ДОЛБЯКИ ЗУБОРЕЗНЫЕ ЧИСТОВЫЕ ДЛЯ ВАЛОВ И ОТВЕРСТИЙ ШЛИЦЕВЫХ СОЕДИНЕНИЙ С ЭВОЛЬВЕНТНЫМ ПРОФИЛЕМ

ГОСТ 6762—79

Изменение № 1 ГОСТ 6762—79 Долбяки зуборезные чистовые для валов и отверстий лицевых соединений с эвольвентным профилем. Технические условия

Изменение № 2 ГОСТ 6762—79 Долбяки зуборезные чистовые для валов и отверстий шлицевых соединений с эвольвентным профилем. Технические условия Утверждено и введено в действие Постановлением Государственного комитета СССР по стандартам от 15.06.87 № 2049

Черт. 1

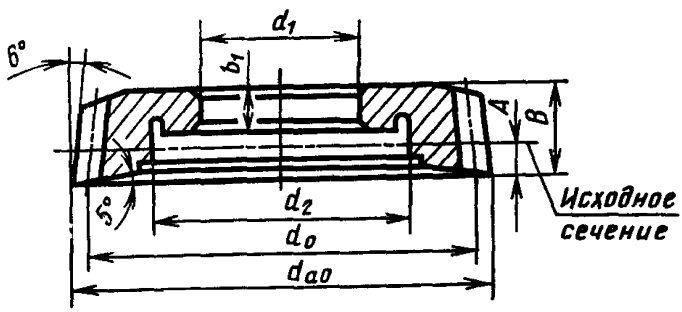
Пункт 1.2. Таблица 1. Графа d_{ao}. Заменить значение: 76,57 на 75,97,
графа d_o Для модулей m_0=0,8 мм заменить значение: 75 на 75,2;
графа d_{eo}. Для модулей m_0=0,8 мм заменить значение: 64,801 на 64,974
Таблица 3. Графа d_{ao}. Заменить значение: 140,88 на 141,72.
Таблица 4. Графа d_o. Для модуля m_0=0,6 мм заменить значение: 59 59,4; для модуля m_0=0,8 мм заменить значение: 49 на 49,6;
графа d_{eo} Для модуля m_0=0,6 мм заменить значение: 43,201 на 43,544
графа d_{ao}. Заменить значение: 55,83 на 56,14.
Таблица 5. Графа d_o. Для модуля m_0=0,8 мм заменить значение: 75 на 75,2;
графа d_{eo}. Для модуля m_0=0,8 мм заменить значение: 64,801 на 64,974;
графа d_{ao}. Заменить значение: 79,83 на 80,14.
Таблица 6. Для модуля m_0=6 мм заменить значения: 16 на 17, 96 на 102, 82 945 на 88,129, 106,29 на 112,29.
Таблица 8. Графа d_{ao} Заменить значения: 12,81 на 12,92, 12,97 на 13 10,57 на 14,24, 14,64 на 14,78;

Таблица 1. Графа «Ширина ступицы b_1». Заменить значения: 10 на 8 для долбяка 2540—0013; 12 на 10 для долбяка 2524— 0015;

Графа «Высота долбяка B». Заменить значения: 20 на 17 для долбяков 2540—0012 — 2540—0013; 22 на 20 для долбяка 2540— 0015.

Таблица 2. Графа «Ширина ступицы b_1». Заменить значения: 12 на 10 для

долбяков 2540—0016 — 2540—0018; 14 на 12 для долбяков 2540—0019 — 2540—0023;

графа «Высота долбяка *B*». Для долбяков 2540—0019 — 2540—0023 заменить значение: 26 на 22.

Таблица 3. Графа «Высота долбяка *B*». Заменить значение: 26 на 28.

Черт. 2

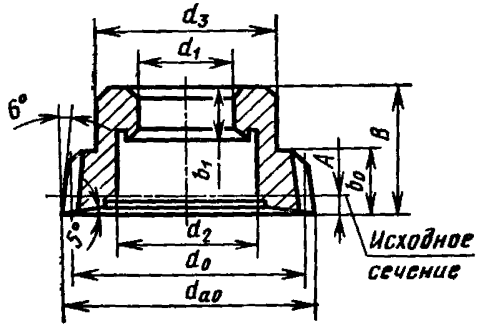
Таблица 5. Графа «Обозначение долбяков». Заменить обозначение: 2540—0943 на 2540—0043.

Таблица 6. Графа «Длина зубьев b_0». Для долбяков 2540—0053 заменить значение: 20 на 22;

графа «Высота долбяка B». Для долбяков 2540—0053 заменить значение: 32 на 34.

Таблица 7, примечания 2 и 3, таблица 12, примечание. Исключить слова: «По согласованию с потребителем».

Черт. 3

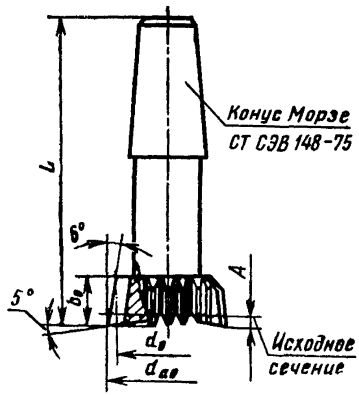
Таблица 9. Графа d_{a0}. Заменить значения: 16,81 на 16,92, 16,57 на 16,69, 17,29 на 17,44, 18,26 на 18,53.

Графа d_0. Для модуля m_0=0,6 мм заменить значение: 16,0 на 15,6; для модуля m_0=1,25 мм заменить значение: 16,0 на 16,25.

Графа $d_{в0}$. Для модуля m_0=0,6 мм заменить значение: 13,824 на 13,478; для модуля m_0=1,25 мм заменить значение: 13,824 на 14,040.

Таблица 10. Графа d_{a0}. Заменить значения: 20,81 на 20,92, 21,37 на 21,49, 22,09 на 22,24, 23,54 на 23,64;

графа d_0. Для модуля m_0=0,6 мм заменить значение: 20 на 20,4; для модуля m_0=0,8 мм заменить значение: 20 на 20,8;

графа $d_{в0}$. Для модуля m_0=0,6 мм заменить значение: 17,280 на 17,626; для модуля m_0=0,8 мм заменить значение: 17,280 на 17,971.

Таблица 11. Графа d_{a0}. Заменить значения: 25,81 на 25,92; 26,17 на 26,29, 25,29 на 26,44, 28,83 на 32,14;

графа d_0. Для модуля m_0=0,6 мм заменить значение 25,0 на 25,2;

графа $d_{в0}$. Для модуля m_0=0,6 мм заменить значение: 21,600 на 21,774; для модуля m_0=3,0 мм заменить значение: 20,736 на 23,328.

Таблица 12. Графа d_{a0}. Заменить значения: 39,51 на 39,64, 40,83 на 41,14.

Таблица 8 Графа «Длина зубьев b_0». Для долбяка 2540—0061 заменить значение: 10 на 8.

Таблица 9. Графа «Длина зубьев b_0». Для долбяков 2540—0067 — 2540—0069 заменить значение: 10 на 6.

Таблица 10. Графа «Длина долбяка *L*». Заменить значения: 76 на 60 для долбяков 2540—0075 — 2540—0077; 76 на 80 для долбяков 2540—0078 — 2540—0081; 78 на 80;

графа «Конус Морзе». Для долбяков 2540—0075 — 2540-0077 заменить обозначение: В18 на В12.

Таблица 11. Графа «Длина зубьев b_0». Заменить значения: 10 на 8 для долбяков 2540—0083 — 2540—0085; 12 на 15 для долбяков 2540—0091 — 2540—0092;

графа «Длина долбяка L». Заменить значения: 76 на 80; 78 на 80; 81 на 80.

Таблица 12. Графа «Длина долбяка L». Заменить значения: 97 на 100; 102 на 100

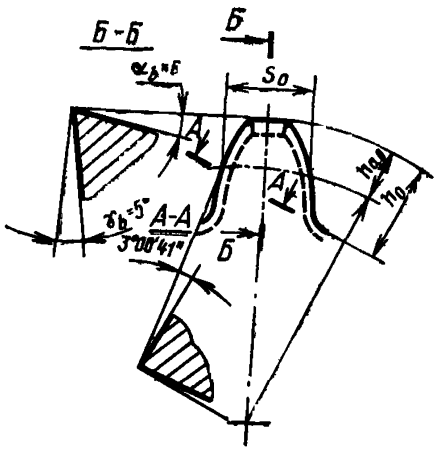
Приложение 1. Таблицы 2, 3. Графа S_0. Для модуля m_0=3,0 мм заменить значение: 5,08 на 5,26.

Таблица 7. Примечание 1. Высота головки. Заменить обозначение: $h_0^* m_0$ на $h_{a0}^* m_0$.
